Powiatowy Zarząd Dróg w Sochaczewie

PZD.DT3.252.13.2022

Dot. postępowania o udzielenie zamówienia publicznego w trybie przetargu nieograniczonego na zadanie pn. *„Budowę skrzyżowania wielopoziomowego linii kolejowej z przejściem drogi powiatowej nr 3837W pod linią kolejową w km 41,740 linii kolejowej nr 3 Warszawa-Kunowice – tunelu drogowego pod linią kolejową wraz z rozbudową i przebudową drogi powiatowej”*

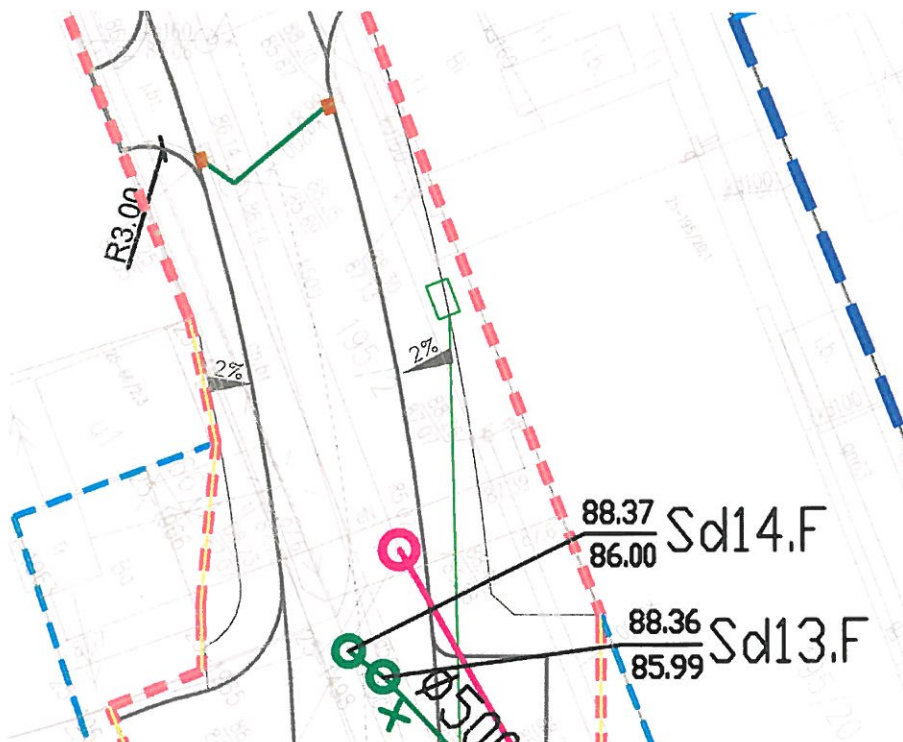
Pytanie nr 32

Dotyczy branży sanitarnej, przebudowa sieci wodociągowej. Proszę o informację czy do oferty należy przyjąć hydrant podziemny czy nadziemny w związku z rozbieżnością pomiędzy opisem technicznym i schematem rys. 6.

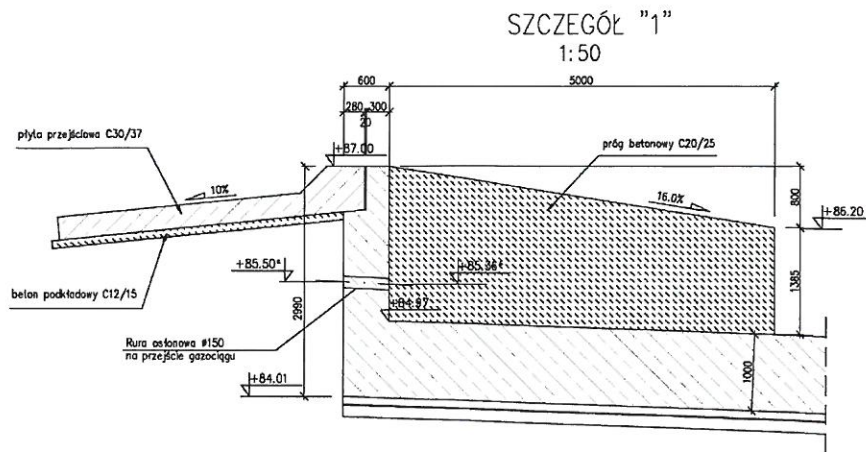
Pytanie nr 34

Rysunek GEM-102 Płyta denna. Przekrój podłużny. Na szczegółach nr 1 i nr 2 podano, że próg betonowy przy wjeździe i wyjeździe z tunelu należy wykonać z betonu klasy C20/25. Natomiast na przekroju podłużnym tego samego rysunku podano, że próg należy wykonać w postaci zasypki stabilizowanej cementem. Prosimy o wyjaśnienie jaki materiał należy stosować do wykonania progów ?

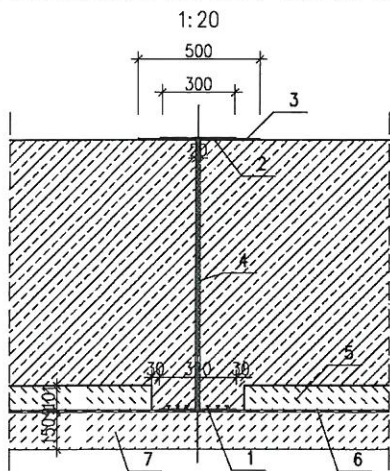
Prosimy o dodanie pozycji przedmiarowej związanej z montażem taśm dylatacyjnych zewnętrznych elastomerowych z kanałem elastycznym zabetonowanej w konstrukcji do uszczelnienia styku między dwoma sąsiednimi segmentami płyty dennej tunelu.

Wszystkie dane można odczytać z dokumentacji projektowej.

DYLATACJA RYGLA DOLNEGO

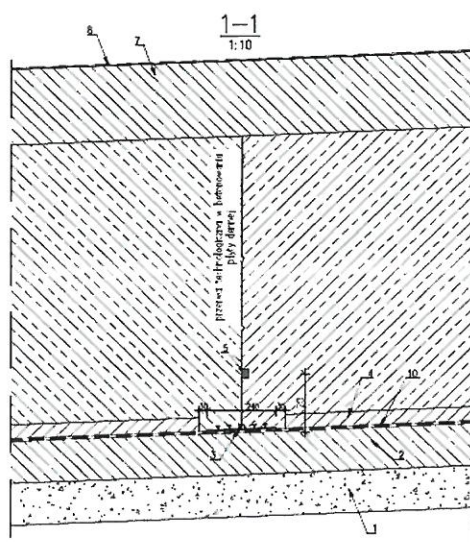
Na rysunku GEM-102 Płyta denna. Przekrój podłużny przedstawiono rozwiązanie dylacji dwóch sąsiednich segmentów płyty dennej (rygli dolnych), na którym zastosowano na styku dwóch segmentów przekładki ze sprasowanego korka nasączonego bitumem. Natomiast na rysunku KTD_0101 Uszczelnienie płyty dennej przekrój 1-1 nie ma takiego rozwiązania jedynie pokazano, że należy zastosować bentonitową taśmę uszczelniającą (5) Prosimy o wyjaśnienie, które rozwiązanie należy przyjąć do realizacji i wycenić. Rysunki dla tych 2-ch rozwiązań przedstawiono poniżej.

1. taśma dylatacyjna zewnętrzna, elastomerowa z kanałem elastycznym o szer. min. 32cm, zabetonowana w konstrukcji
2. taśma dylatacyjna elastomerowa z kanałem elastycznym o szer. min. 30cm przyklejona do betonu
3. izolacja powłokowa będącą kombinacją żywicy epoksydowej i oleju atracenowego z dodatkiem wypełniaczy mineralnych o niskiej zawartości rozpuszczalników organicznych wraz z warstwą zabezpieczającą z geomembrany
4. przekładka ze sprasowanego korka nasączonego bitumem gr. 2cm
5. beton ochronny gr. 0,1m C25/30
6. izolacja przeciwwodna z maty bentonitowej
7. podkład betonowy gr. 0,15m

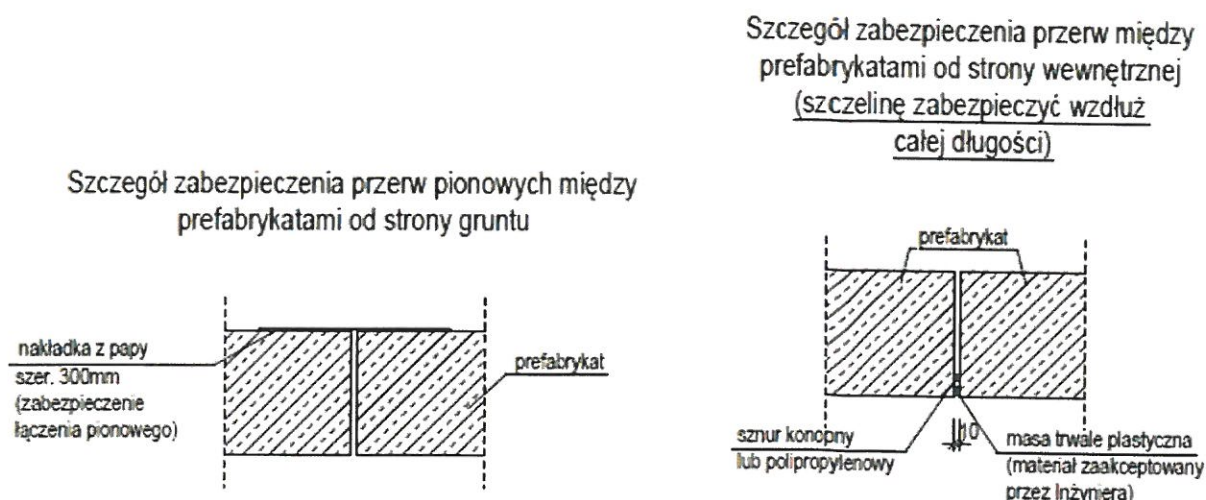
Branża mostowa. Pozycje przedmiarowe 29 dla Obiektu Mostowego w Teresinie dla zakresu PKP PLK SA oraz Powiat Sochaczew dotyczą kotew chemicznych do montażu balustrady i barier drogowych H2W2 B. Proszę o potwierdzenie czy ilość kotew podana w przedmiarze jest właściwa tym bardziej, że każdy słupek balustrady zazwyczaj mocowany jest do betony kapy przy zastosowaniu 4 kotew? Natomiast dla barier/ barieroporęczy ilość kotew zazwyczaj wynosi 6szt na każdy słupek. Prosimy o sprawdzenie ilości kotew i odpowiedź w tej kwestii.

Skorygowano przedmiar i kosztorys
